**Avis délibéré**  
**de la Mission régionale d'autorité environnementale**  
**Provence-Alpes-Côte d'Azur**  
**sur le projet de parc photovoltaïque au lieu-dit "Coudoulet" à**  
**Orange (84)**

**N° MRAe**  
**2023APPACA30/3401-3402**

Figure 3: Localisation des enjeux biologiques sur la zone d'étude (source : étude d'impact)

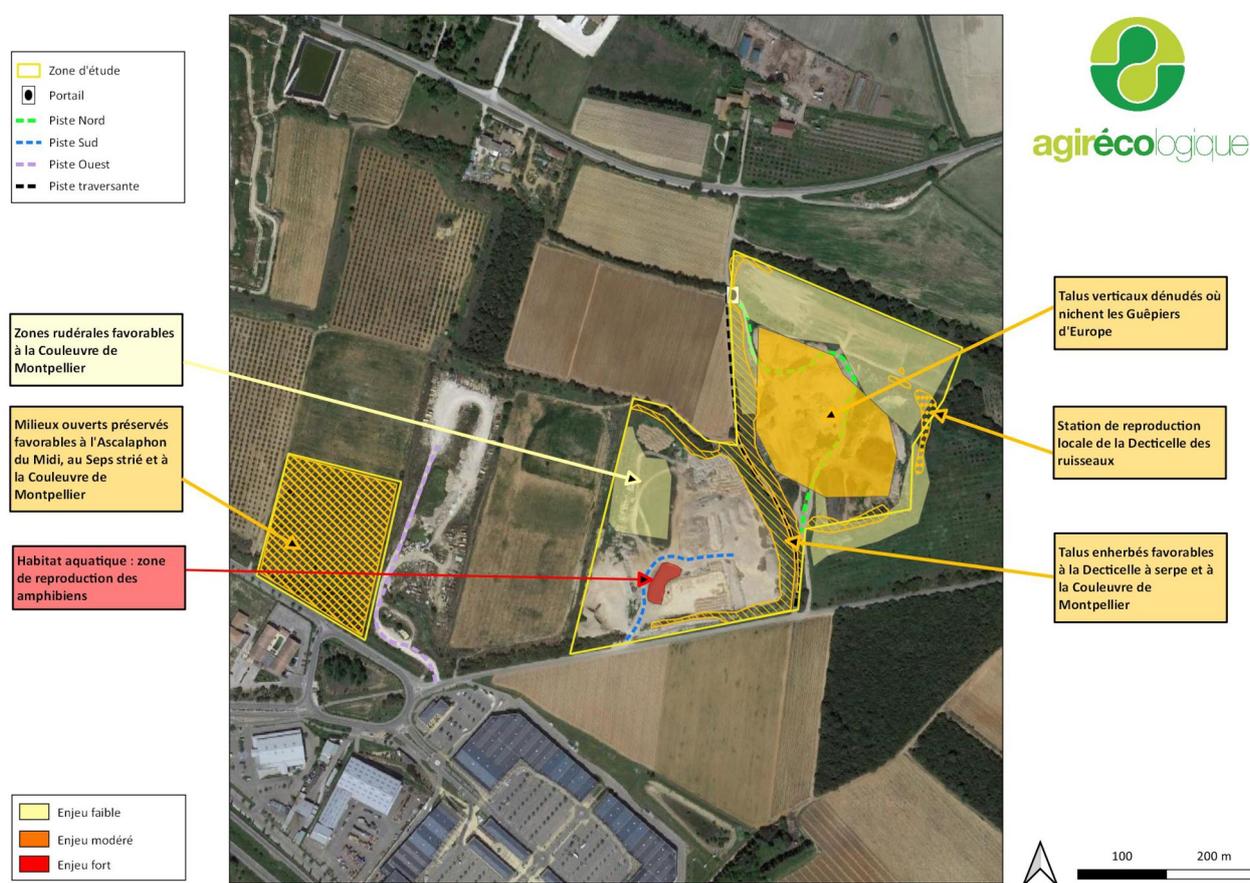
La MRAe constate que les surfaces d'habitats favorables ne sont pas précisées et que l'avifaune commune n'est pas prise en compte. L'étude d'impact est à compléter en ce sens.

**La MRAe recommande de compléter l'étude d'impact par la définition des enjeux et le chiffrage des surfaces d'habitats favorables aux espèces, en prenant également en compte l'avifaune commune.**
